## 中国の用語で大龍柱『向き』を正当化？

西村貞雄

首里城復元に向けた技術検討委員 報告会（令和4年1月30日）より

図23 1768年・1846年百浦添御普請絵図にみる正龍1と行龍6対

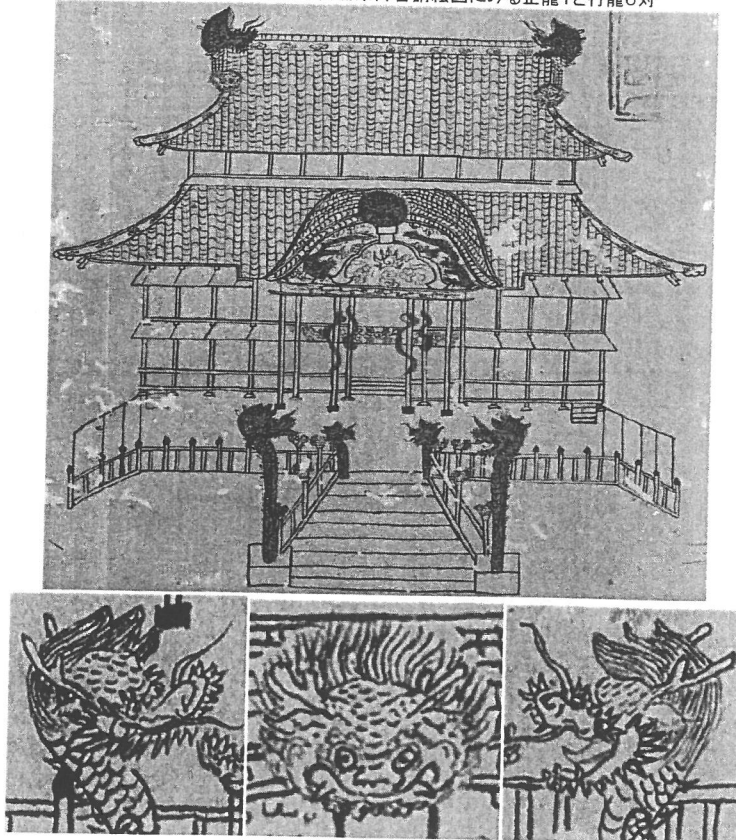
報告会の資料には復元した本筋からそれて混乱させる事項がみうけられる。私が平成時に復元した龍頭棟飾りや唐破風上の龍頭及び大龍柱の向きに対応させて正龍・行龍との見解を述べる。

今回の報告会資料では、唐破風上の龍頭に「正龍」、大龍柱に「行龍」の用語を使い中国との関連を意識づけようとしているのは混乱を招くことがある。正面を向いているから正龍、向き合っているから行龍と、『寸法記』等の古絵図を正当化するのは表層的で「向き」に関してのこじつけである。

正殿の龍の各部位は、それぞれの位置関係で固定化されて特色を出して構成されている。唐破風上の龍頭は建物の中から出てくるように胴体まで造られて正面向きである。小龍柱同様に大龍柱においては欄干に繋がれて正面向くことが本来の構造体であると、両方とも形や仕組みから判断される。しかし、安里氏は「大龍柱を含む正殿の龍柱図は、琉球王国の冊封儀礼の度に皇帝使者の目に曝されており、決して琉球側の意のままになるのではなかったことを知っておくべきだろう。」と、あたかも皇帝使者を大龍柱の細部まで指摘する絶対的なものとして印象づけようとしているが、決してこのようなことは有り得ないことである。
